INFORME N° 491-2022/MINEM-DGAAM-DEAM-DGAM

Asunto : Recurso de reconsideración interpuesto contra la Resolución Directoral N° 048-2022/MINEM-DGAAM

Nos dirigimos a usted, en relación al documento de las referencias a) y b), mediante el cual Sociedad Minera Reliquias S.A.C. (**SMR**) interpone recurso de reconsideración contra la Resolución Directoral N° 048-2022/MINEM-DGAAM, que desaprobó el Plan Ambiental Detallado de las unidades mineras "Reliquias y Caudalosa Grande" (**PAD Reliquias y Caudalosa Grande**), presentado mediante el escrito de la referencia c).

Figura 60. Modelo Hidrológico Conceptual en UM Reliquias

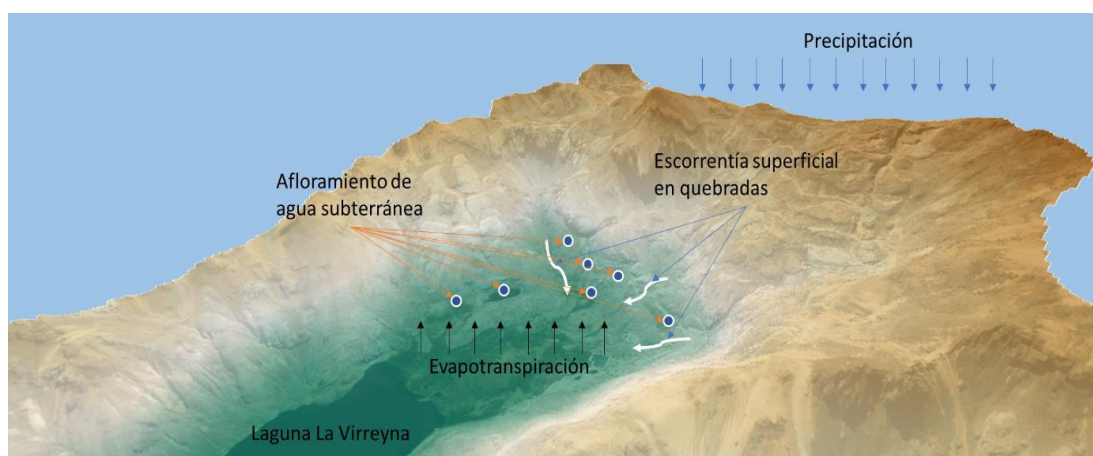
El administrado no ha presentado el sustento de la información presentada.

Sin embargo, en la información adicional del recurso de reconsideración presentado por Sociedad Minera Reliquias S.A.C., remitido por la DGAAM del MINEM a través de los Oficios N° 344-2022/MINEM-DGAAM y N° 291-2022/MINEM-DGAAM-DEAM, el administrado presenta la siguiente figura que muestra el Modelo Hidrogeológico Conceptual teniendo en cuenta el Balance de agua superficial y subterránea, en la cual el límite el divortium acuarium de la microcuenca La Virreyna. En esta microcuenca la principal fuente de agua que aporta o recarga las aguas son las precipitaciones que cae sobre ella; además, en los periodos de lluvia existen presencia de áreas nivales producto de las altas precipitaciones y las bajas temperaturas, dichos cuerpos tienen un rol fundamental de aporte al sistema del acuífero ya que la escorrentía se da con menor intensidad lo cual permite la infiltración y percolación hacia el acuífero, a diferencia de las lluvias de alta intensidad que principalmente generan escorrentía superficial.

Figura 64. Modelo Hidrológico Conceptual en Reliquias

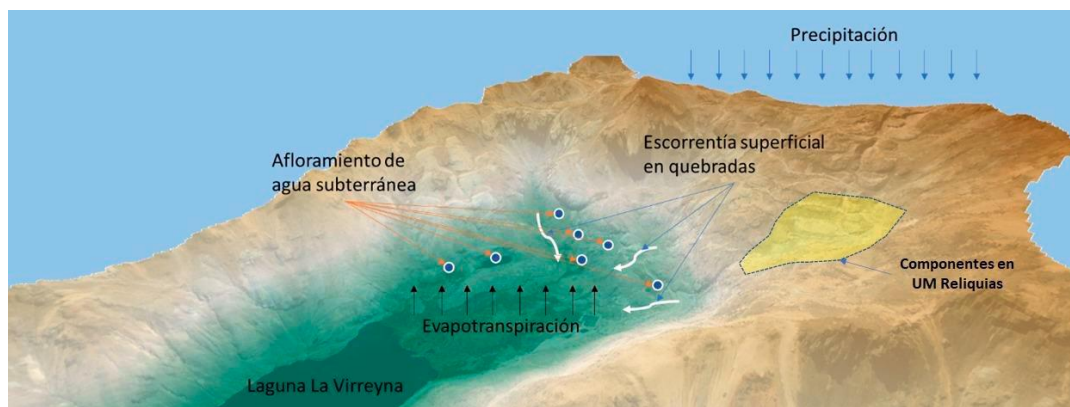
Como se muestra en la figura anterior, el acuífero que se encuentre más próximo a las componentes tendrán un recorrido en la dirección Este a Oeste y aflorarán en la parte del valle, entre los bofedales y la laguna La Virreyna. Los efectos de un posible impacto sobre el comportamiento del acuífero principalmente será una recarga artificial debido a la presencia de los rajes, que son depresiones generadas por las labores mineras, en la cual, cuando ocurra una precipitación sobre dicha área, este volumen almacenado aportará al acuífero después de la percolación.
